Oggetto: Procedura di verifica di assoggettabilità a V.I.A. Progetto di un impianto di trattamento rifiuti speciali e urbani non pericolosi con operazioni di messa in riserva (R13), scambio di rifiuti (R12) e recupero di inerti (R5) - Controdeduzioni alle Osservazioni del Comune di Aielli (AQ), del Martello del Fucino, della Stazione Ornitologica Abruzzese, del Sig. Tonino D'Amore, del Comitato per la Difesa dell'aria, della terra e delle acque di Aielli, nella persona del Sig. Benedetto Di Pietro, del Comune di Celano, nella persona del Responsabile dell'Area Tecnica, Ing. Federico D'Aulerio, della Sig.ra Viola Di Pietro, del WWF Abruzzo Montano, nella persona del Sig. Giuseppe Delle Coste.

La presente in risposta ed a chiarimento di quanto riportato nelle osservazioni presentate dai soggetti elencati all'oggetto della presente, relativamente alla Procedura di verifica di assoggettabilità impianto di trattamento rifiuti speciali e urbani non pericolosi con operazioni di messa in riserva (R13), scambio di rifiuti (R12) e recupero di inerti (R5), presentata dalla Ekorec di Mascitti Adriano e Mascitti Piero snc sul sito della Regione Abruzzo "Sportello Regionale Ambientale" in data

Figura 1: Stralcio del Vincolo idrogeologico Regione Abruzzo

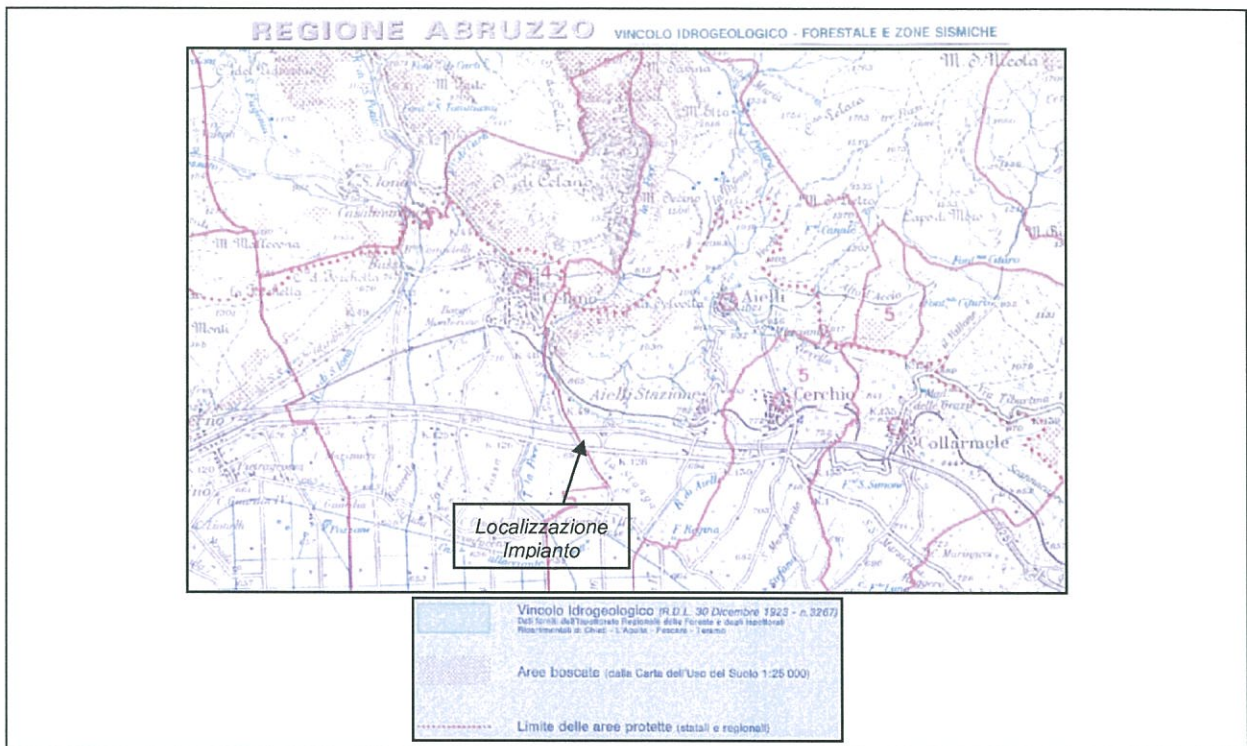
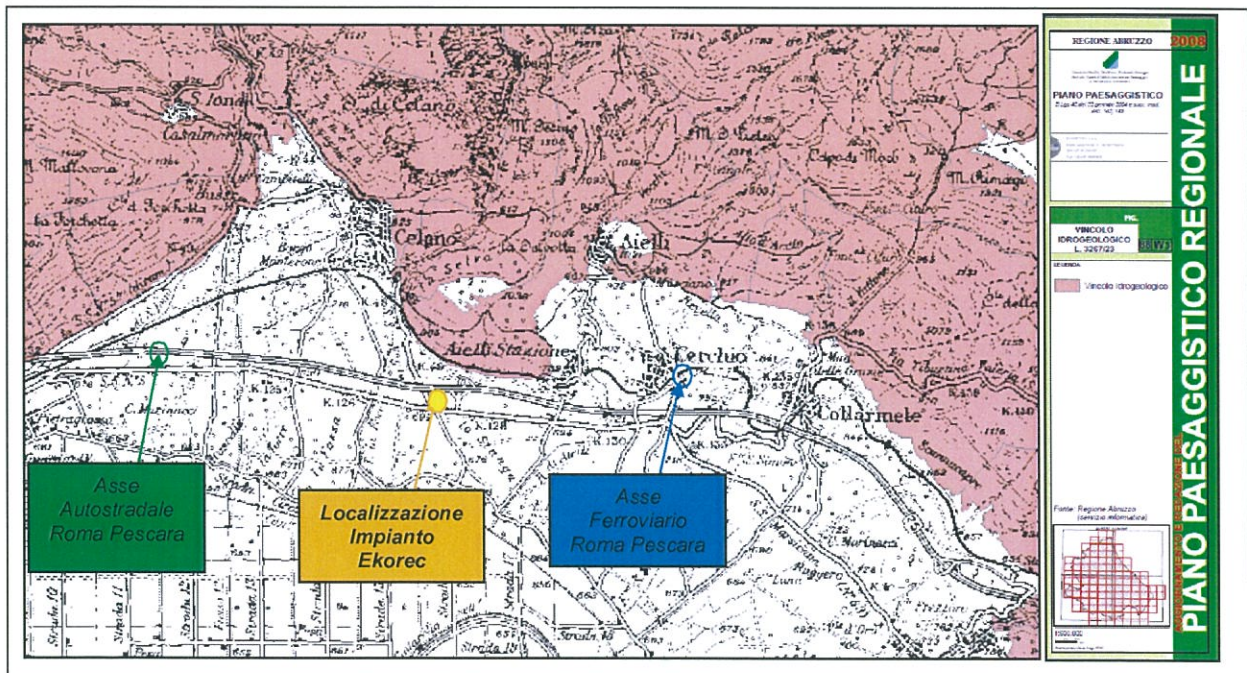
entrambe con un dettagliato piano di interferenza che, ad oggi, non è stato ancora presentato. Dalla relazione geologica inoltre si riscontra che l'impianto sarà posizionato su un sito di cui una porzione è classificata come R4 - A rischio alto dal PAL. Ora seppur il progettista dichiara che tale impianto sarà posizionato in una zona del sito che non ha classificazione, pare quantomeno azzardato realizzare un impianto in una zona a confine diretto con una zona a rischio alto di frana.

Il **rischio frana** è stato valutato attentamente tramite studio geologico approfondito allegato al progetto, dal quale si evince che **l'area d'interesse, è definita stabile dal punto di vista geomorfologico in quanto non sono presenti fenomeni di instabilità gravitativa.**

Si precisa che l'area dove dovrà essere realizzata l'attività non è sottoposta a rischio frana;

bensì si trova ad una distanza superiore a 500 metri dalle prime aree soggette a vincolo idrogeologico (come visibile dalla Fig. 1 e 2 riportate di seguito), nello specifico tra la stessa e tali aree vi sono l'asse autostradale Roma-Pescara e l'asse ferroviario Roma-Pescara tra i comuni di Aielli e Celano.

La presenza delle due infrastrutture di fondamentale comunicazione per l'Abruzzo, dimostrano l'assenza di rischi franosi, poiché se ve ne fossero, si sarebbe già provveduto a deviare i percorsi autostradali e ferroviari, che risultano posti in prossimità delle aree soggette a vincolo idrogeologico.

Figura 3 - Informazioni sulle frazioni differenziate raccolte nel territorio comunale di Aielli (da dati MUD)

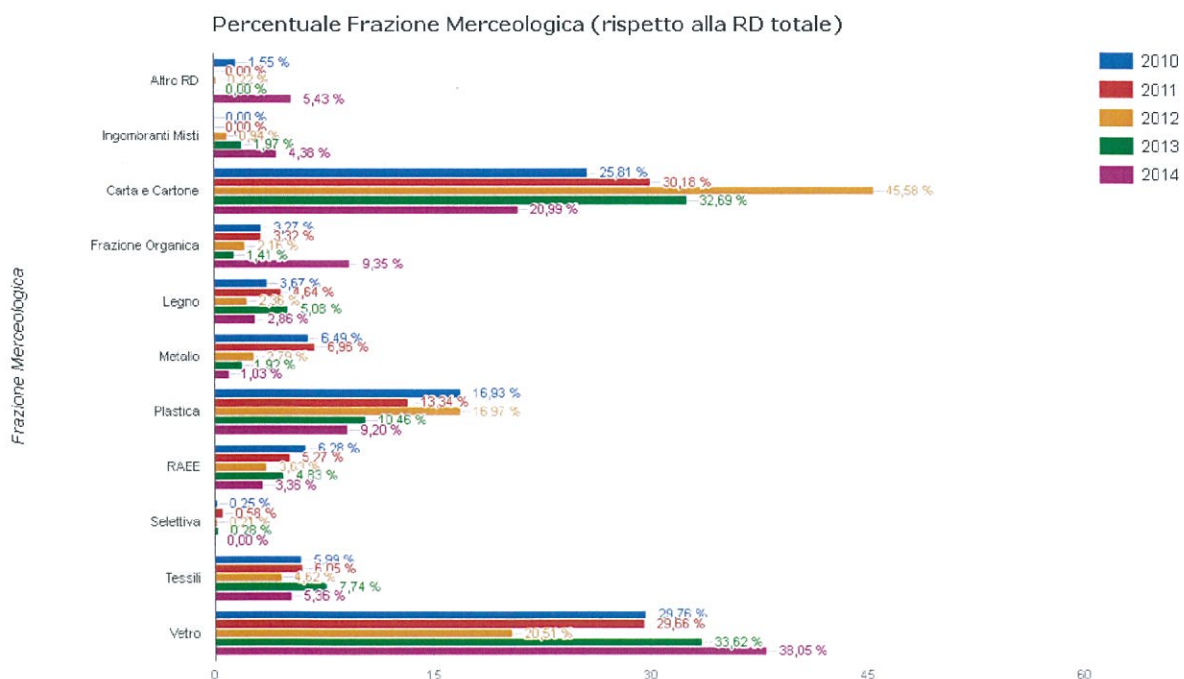
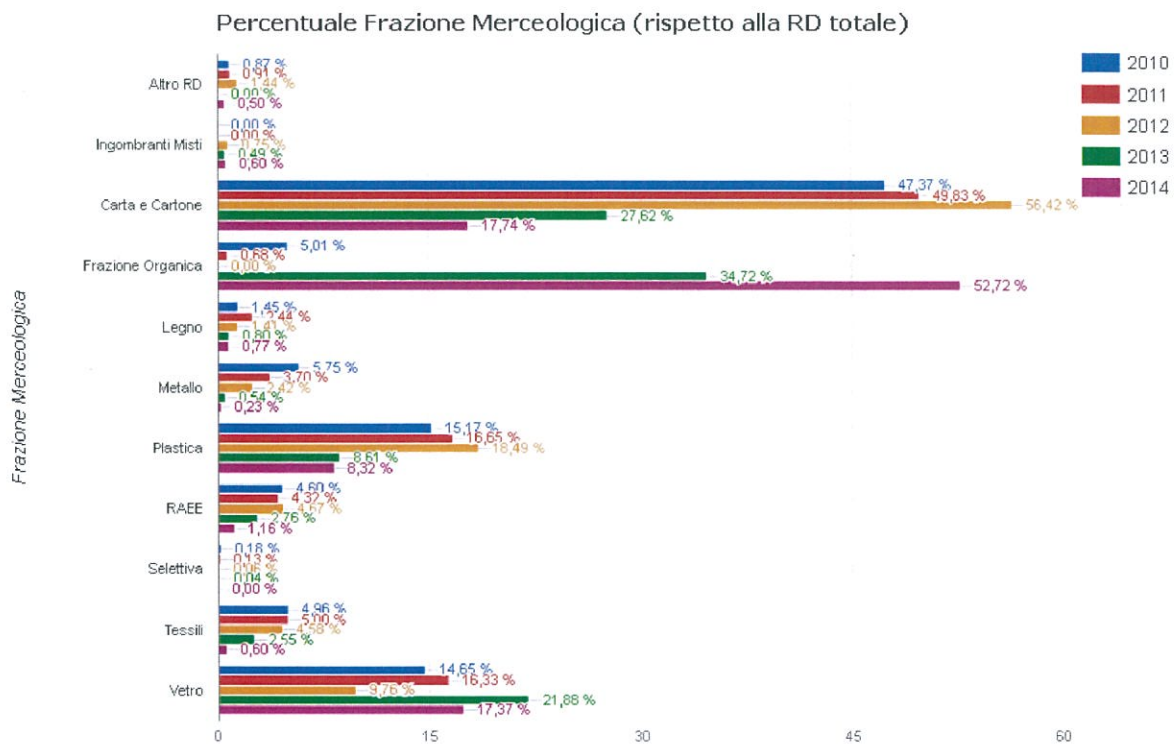
• La valutazione dell'idoneità della collocazione del progetto deve tener conto degli aspetti citati anche in considerazione delle conseguenze sull'economia locale fortemente lesa per il Comune di Celano il cui impianto interferisce con le attività presenti sul proprio territorio;

Tale dato si evince dai dati MUD di alcuni comuni, pubblicati sul catasto rifiuti messo a disposizione dall'ISPRA (fonte: <http://www.catasto-rifiuti.isprambiente.it/index.php?pg=findComune>) (cfr. *Figura 3* e *Figura 4* del presente documento).

Visionando i dati riportati nella Fig. 3 e 4, si evince che non vi è presenza di gestione delle terre da spazzamento in quasi tutti i comuni, nonostante vengano svolte costantemente attività di spazzamento stradale. La volontà della Ekorec snc di intraprendere l'iniziativa imprenditoriale oggetto della presente nasce, infatti, a seguito di uno studio sulle esigenze riscontrate nel territorio in tema di rifiuti. In particolare dalle analisi effettuate ci si è resi conto della necessità di attivare degli impianti per il recupero delle terre da spazzamento. La tipologia di impianto proposta consentirebbe ai comuni al tempo stesso di *gestire un rifiuto urbano rispettando i principi della normativa nazionale ed europea*, e di *innalzare la percentuale della raccolta differenziata*, che ad oggi, sempre dai dati MUD messi a disposizione dell'ISPRA, risulta al di sotto della soglia imposta dall'art. 205 comma 1 del D. Lgs. 152/2006 (cfr. *Figura 5 e Figura 6* del presente documento).

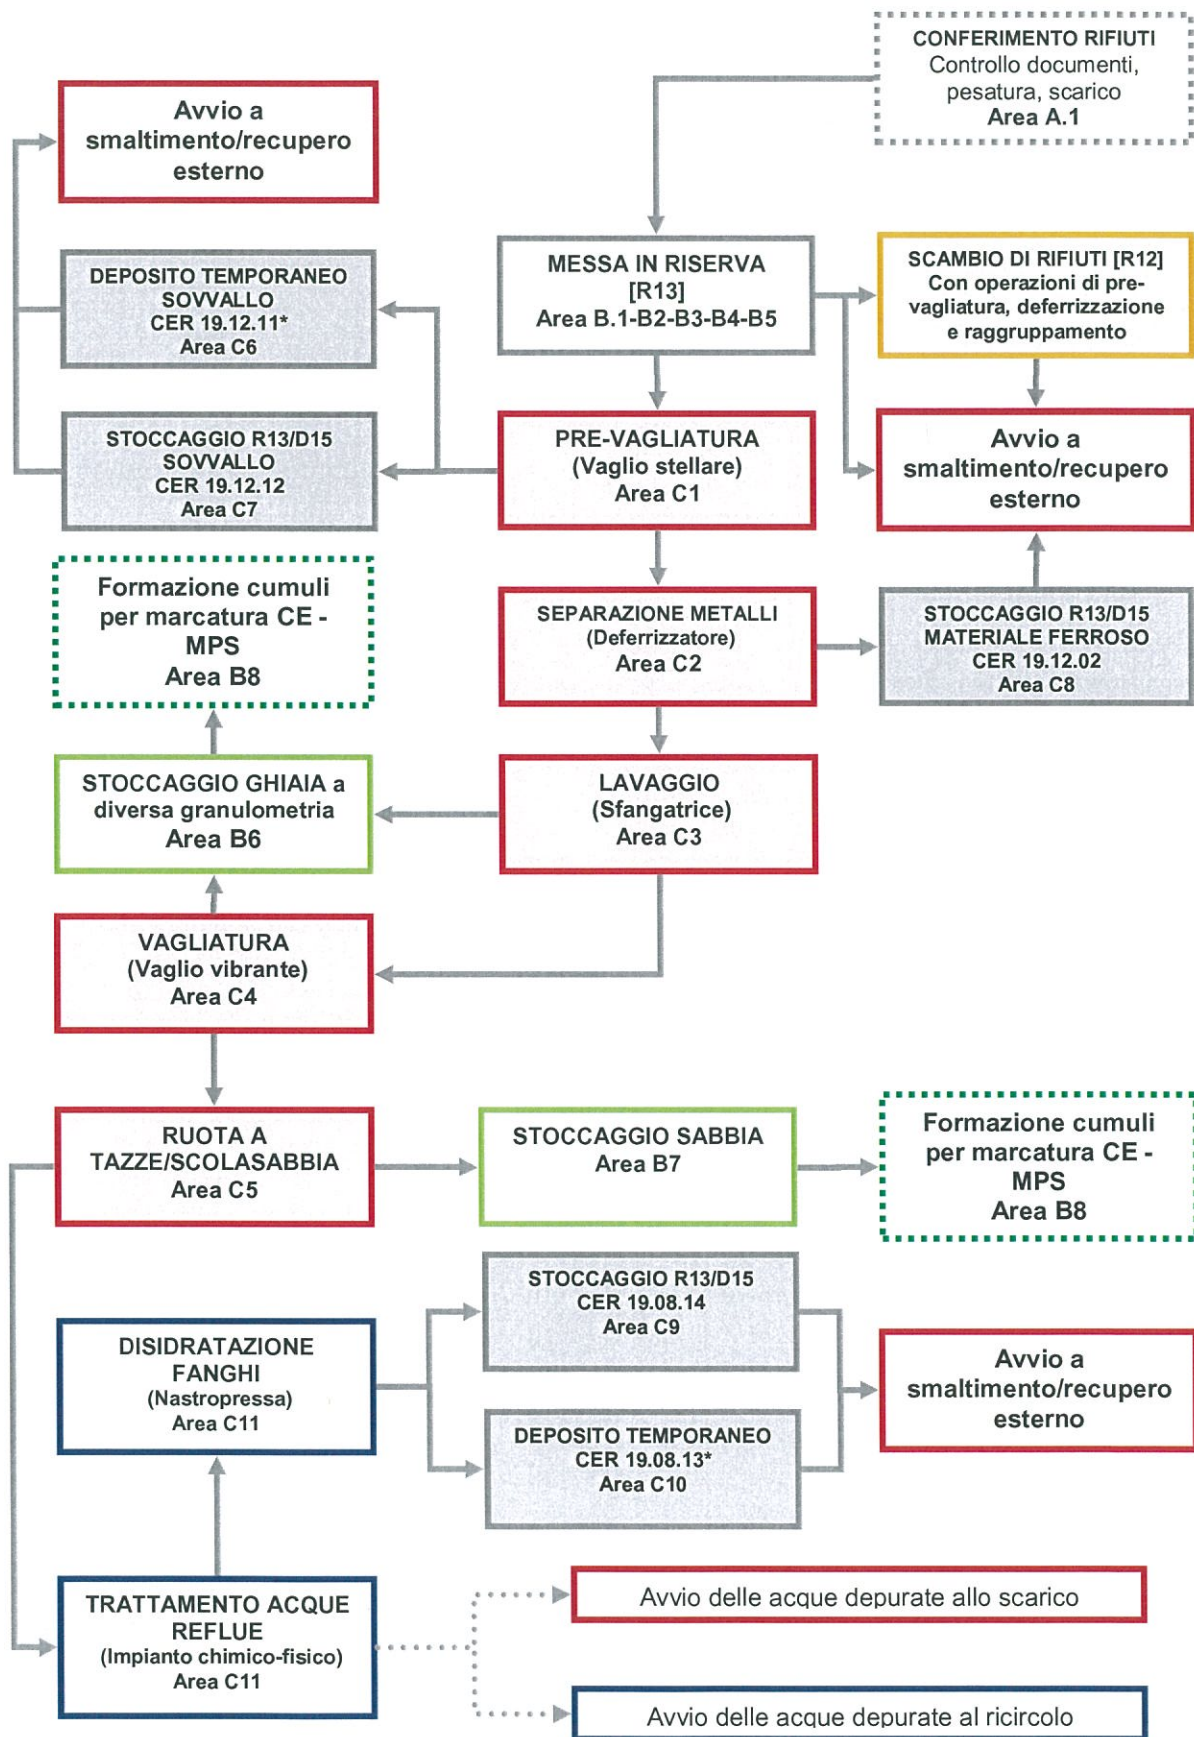
- Non viene evidenziato il tragitto e la destinazione dei materiali usati e il flusso lavorativo dei residui in uscita e della loro destinazione

Il flusso dei residui in uscita viene dettagliatamente illustrato nello schema riportato nello *Studio Preliminare Ambientale* che qui si riporta integralmente.

Figura 7 - Carta del valore agronomico (fonte: opendata.regione.abruzzo.it)

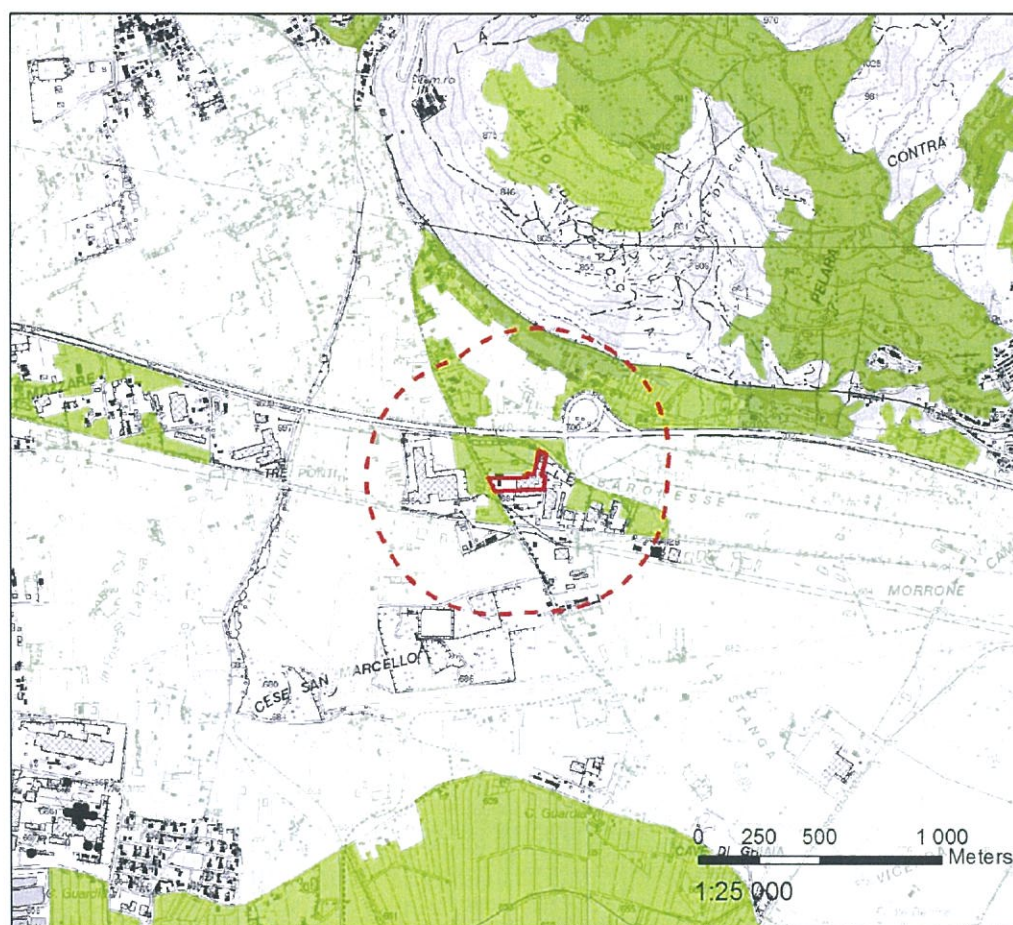
Ulteriori problematiche sorgono in relazione al fatto che nelle immediate vicinanze del sito sono insediate da anni diverse aziende ricettive e ristorative e aziende di produzione e lavorazione di prodotti agricoli biologici con certificazione europea e marchi IGP DOP e PAT

Ad oggi non risultano presenti nell'intorno dell'impianto proposto aree agricole destinate a produzioni agricole di qualità, anche in relazione alla scarso valore agronomico che riveste l'intorno dell'area oggetto di studio come evidenziato nello *Studio Preliminare Ambientale*.

Le prime colture di qualità risultano presumibilmente presenti nell'area della conca del Fucino a distanze compatibili con l'intervento in progetto.
